改善箇所説明図

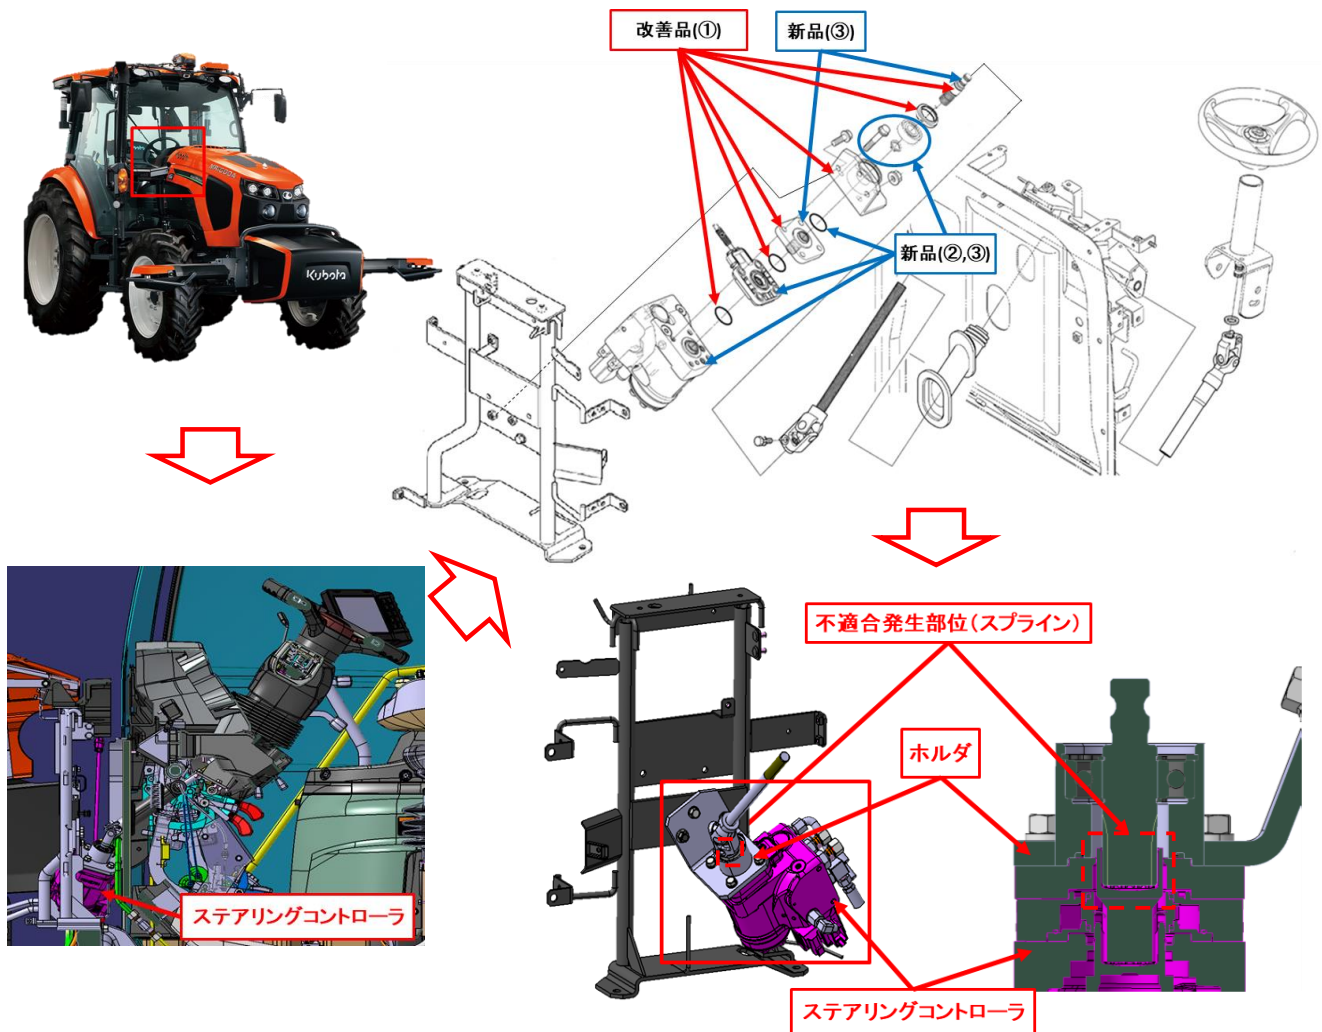
農耕トラクタのステアリングコントローラに付属されるホルダにおいて、水浸入および振動に対する設計が不十分のため、長期間使用することでホルダに接続されるスプラインに錆が発生し、摩耗する。そのため、そのまま使用を続けるとスプラインの摩耗が進み、最悪の場合、ステアリングが空転し、ステアリング操作ができなくなるおそれがある。

全車両に対し、水浸入対策としてステアリングコントローラ上部にシール部材を追加し、振動対策としてステアリングコントローラ取付部の周辺部品を補強した改善品(①)に交換する。また、改善措置時にステアリングコントローラを含む周辺部品が固着している場合は、新品(②)に交換する。

なお、改善措置用部品の準備に時間を要するため、2022年以前に生産した車両(※)については使用者に不具合内容を知りて使用停止の注意喚起を行う。その際、使用継続を要望されるお客様については該当箇所を点検し、錆が確認されない場合は暫定的に使用継続可とする。錆が確認された場合には、該当部品及び周辺部品を新品(③)へ交換し、暫定的に使用継続可とする。

右図の場所(ステアリングコントローラの右下)に白色マーキングを実施する。
